# 福島第一原子力発電所 H4タンクエリア外周堰内雨水水位低下について

訂正版

< 参考資料 >  
平成27年3月10日  
東京電力株式会社

3月11日  
訂正

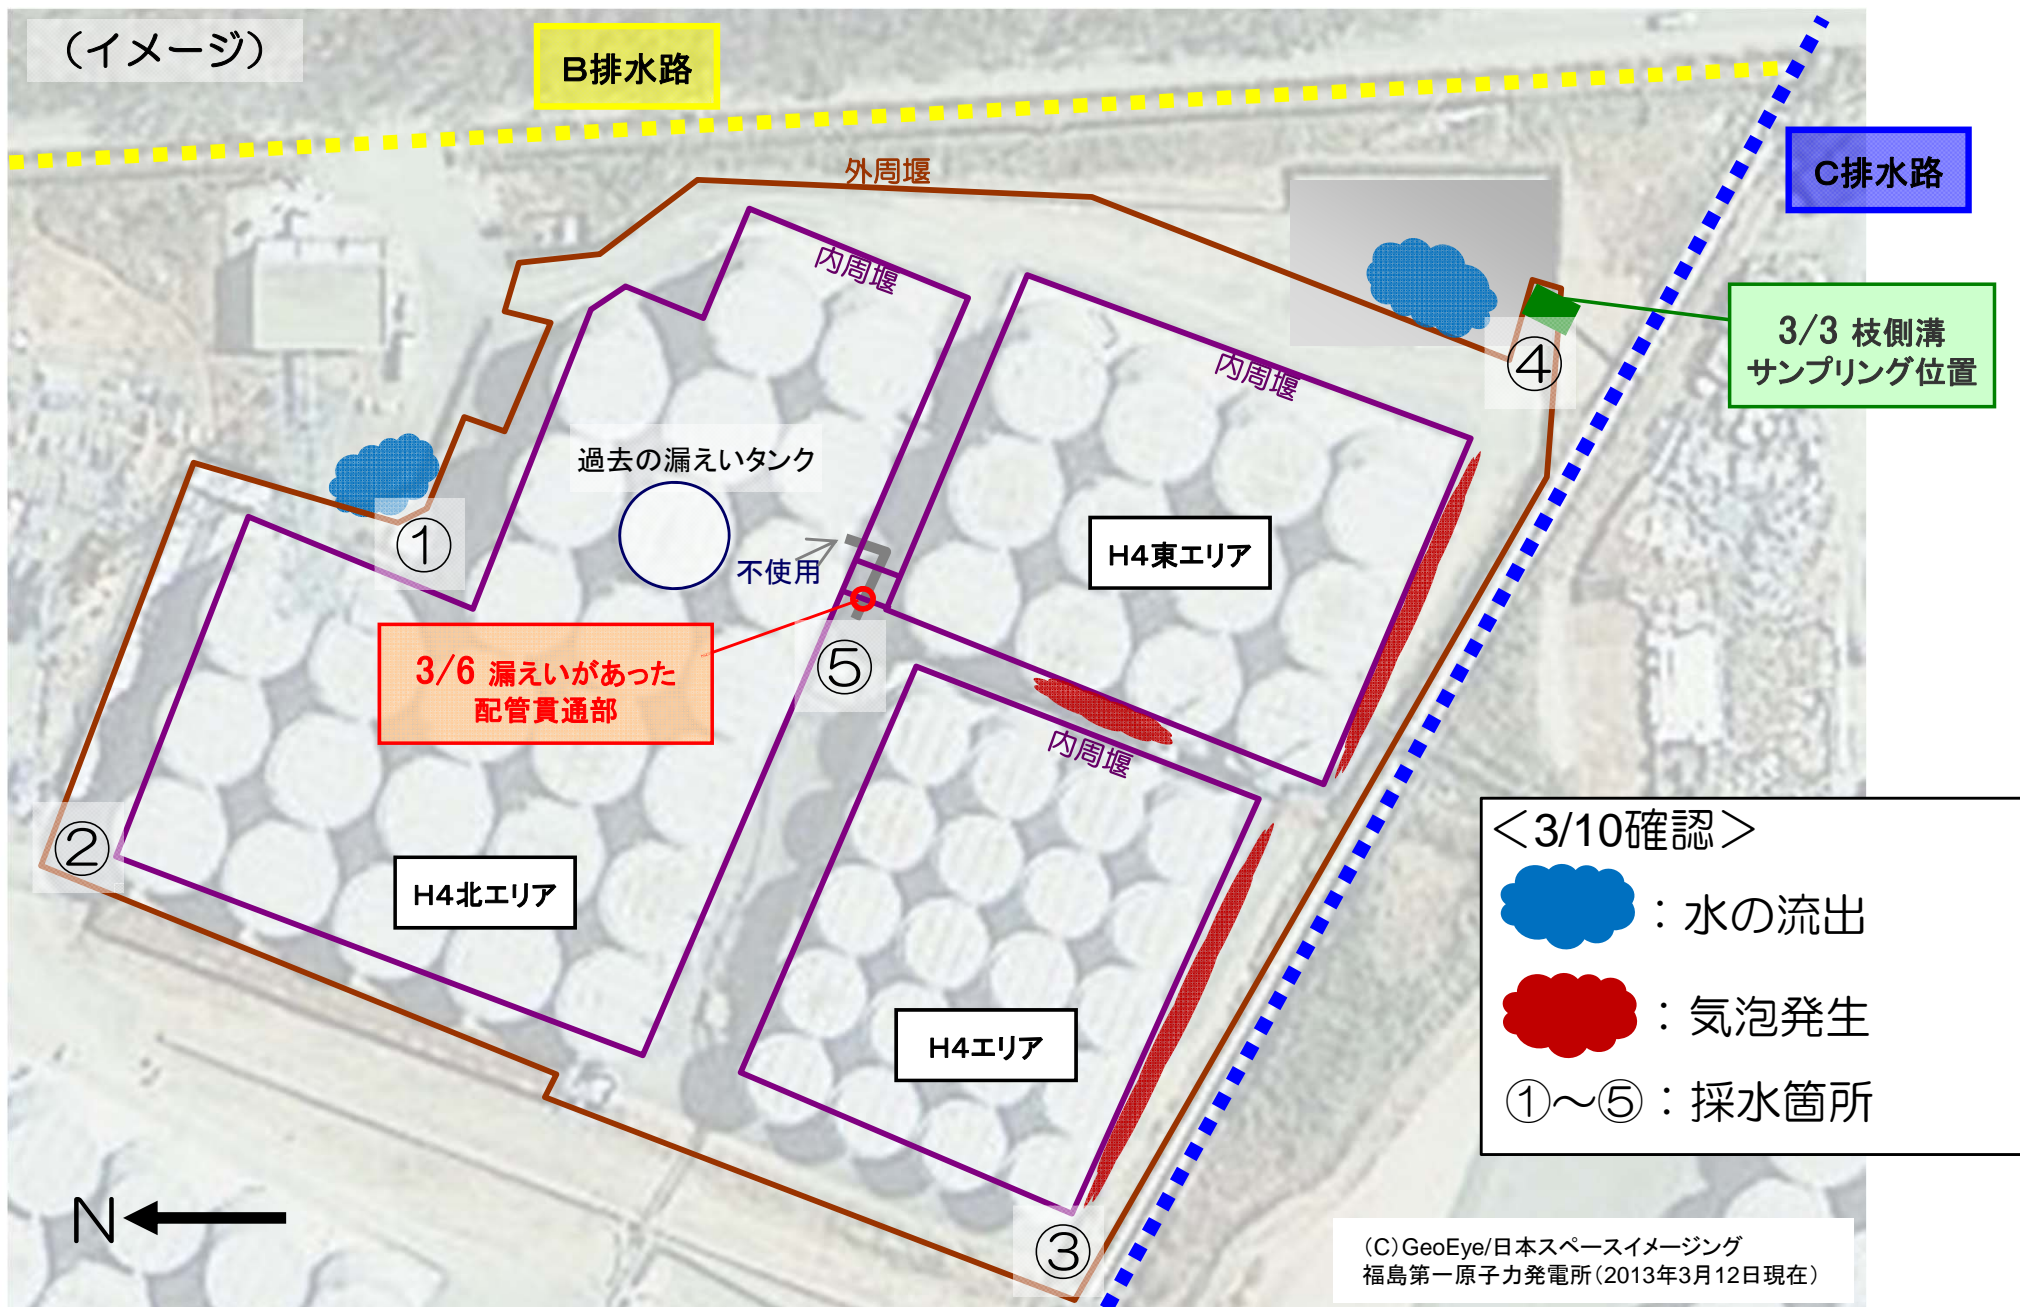
- ・緊急時排水弁は、現在使用していないため削除
- ・外周排水路は、設計変更により未設置のため削除
